Saksbehandlar	Arkiv	ArkivsakID
Kjersti Møllerup Subba	PlanID - 125620140001, FA - L13, Gbnr - 10/40	14/3040

Saksnr	Utvalg	Type	Dato
84/2016	Utval for drift og utvikling	PS	06.12.2016

Reguleringsplan for Øvre Holsbergstien - 1- gongs handsaming

Utsnitt av snitt 2 (ABO plan & arkitektur)

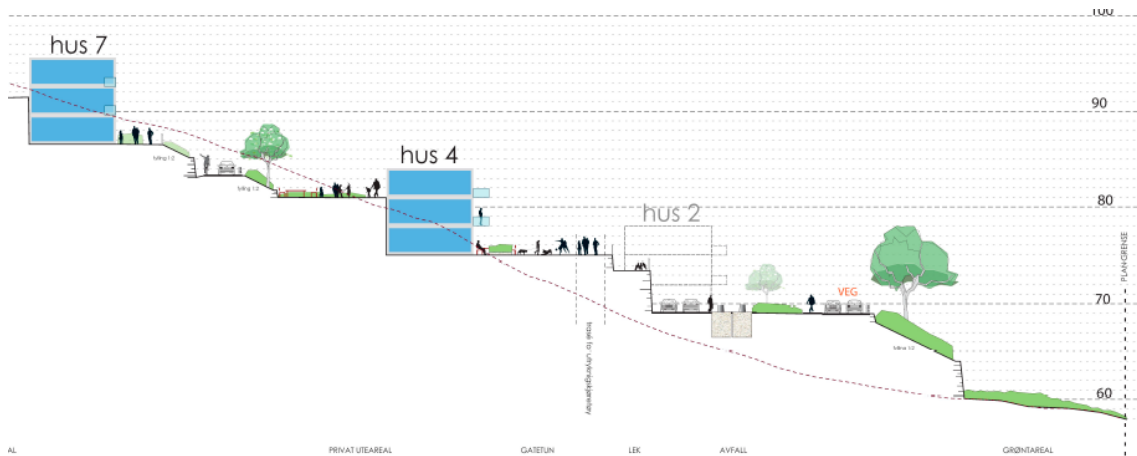
Det er levert gode og tydelege snitt som viser tilpassing til eksisterande terreng i området. Snitta viser til dels store terrenginngrep og utfyllingar i delar av området, spesielt i midtre og austre del av planområdet. Snitta viser at det må etablerast murar på opp mot 9 meter i sentrale deler av planområdet, med anna mellom dei to leikeplassane sentralt i bustadområdet (sjå snitt 2 under).

Utsnitt frå illustrasjonsplan ved hus 3

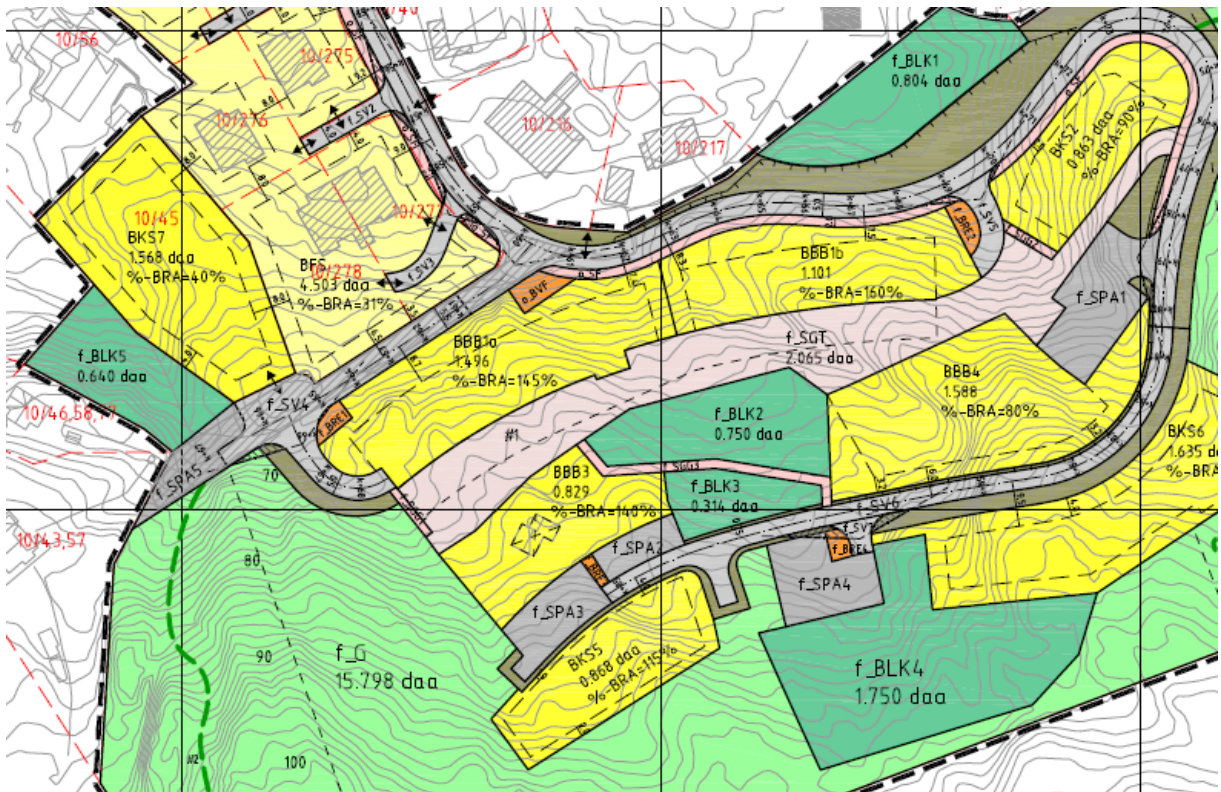
Illustrasjonsplanen viser ein sandleikeplass like sørvest for bygget som ligg på eit nivå mellom gatetunet og vegen inn til parkeringsgarasjen under hus 2. Administrasjonen vurderer at denne løysinga ikkje er god då sandleikeplassen har trappetilkomst, og dermed ikkje er tilgjengeleg for alle, og ikkje for barnevogner, trehjuls sykklar mv. Administrasjonen rår til at det vert sett på andre løysingar for denne sandleikeplassen til 2. gongs handsaming av planforslaget.

- Det må gjerast nærare greie for korleis best mogleg massebalanse skal kunne oppnåast innafor planområdet jf. føresegnene § 2.4 pkt. 8. Vidare må det gjerast ei vurdering på korleis eit eventuelt masseoverskot/-underskot skal handterast slik at det fører til minst mogleg ulempe for lokalmiljøet.
- Det vert tilrådd å vurdere endra plassering/løysing av sandleikeplassen sørvest for hus 3, som gjer denne tilgjengeleg utan trappeløysing.
- Det vert tilrådd å vurdere endra plassering av sandleikeplassar for hus 6, 7 og 8 (BKS5 og BKS6)
